**Asunto: Alegaciones al parque eólico Aguayo 2 de 50 MW
y su infraestructura de evacuación**

En relación con el anuncio de Información pública de solicitud de autorización administrativa previa y emisión de declaración de impacto ambiental del anteproyecto del parque eólico Aguayo 2 de 50 MW y su infraestructura de evacuación, situado en los términos municipales de situado en los términos municipales de Campoo de Enmedio, Hermandad de Campoo de Suso, Santiurde de Reinosa, Pesquera, San Miguel de Aguayo, Bárcena de Pie de Concha, Arenas de Iguña, Corvera de Toranzo, Santiurde de Toranzo y Molledo. Promovido por la empresa Generadora Eléctrica Verde III, S.L y con expediente núm. EOL-30-2020, comparezco y formulo las siguientes **ALEGACIONES:**

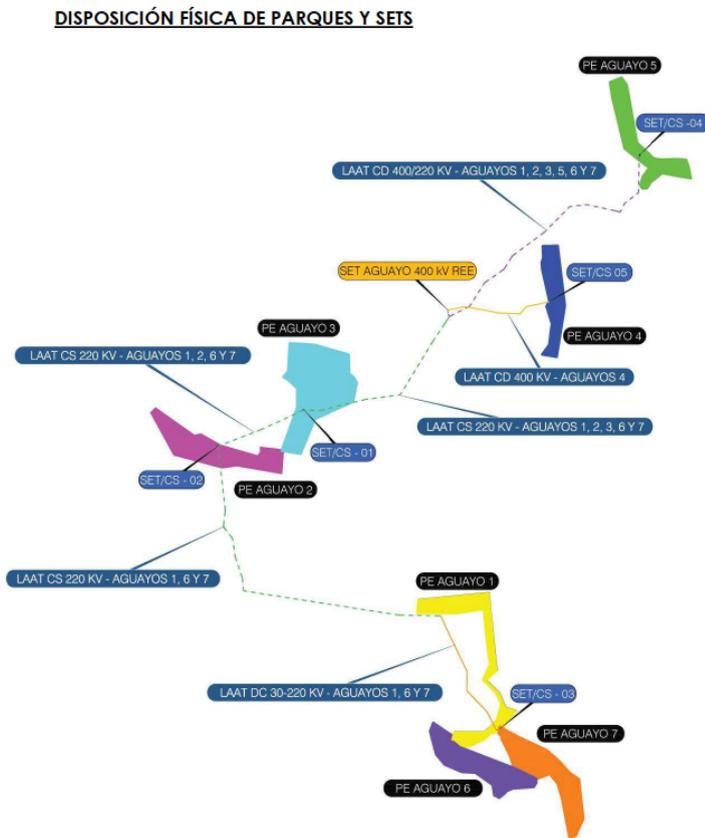
Dado que el **parque eólico “Aguayo 2”** comparte con los parques eólico **“Aguayo 1”, “Aguayo 3”, “Aguayo 5”, “Aguayo 6” y “Aguayo 7”,** las Subestación Eléctrica **“SET/CS-01”, “SET/CS-02”, “SET/CS-03”, “SET/CS-04”, “SET/CS-05”** y **6 líneas de alta tensión** tal y como se muestra en el esquema de la izquierda, **“Aguayo 1”, “Aguayo 2”, “Aguayo 3”, “Aguayo 4”, “Aguayo 5”, “Aguayo 6” y “Aguayo 7”,** constituyen un **parque eólico único de 350 MW de potencia eléctrica instalada.** Teniendo en cuenta que el EIA presentado por el promotor se refiere exclusivamente al parque eólico **“Aguayo 2”** y no integra el conjunto de dichos elementos e infraestructuras, circunscribiendo la descripción estudio a un único proyecto, se considera que la valoración de los impactos practicada resulta sesgada y, a todas luces, incompleta. La omisión de la descripción

Por lo tanto, debería de haberse elaborado un único Estudio de Impacto Ambiental para el conjunto de los proyectos citados y realizarse la evaluación de impacto ambiental de manera conjunta.
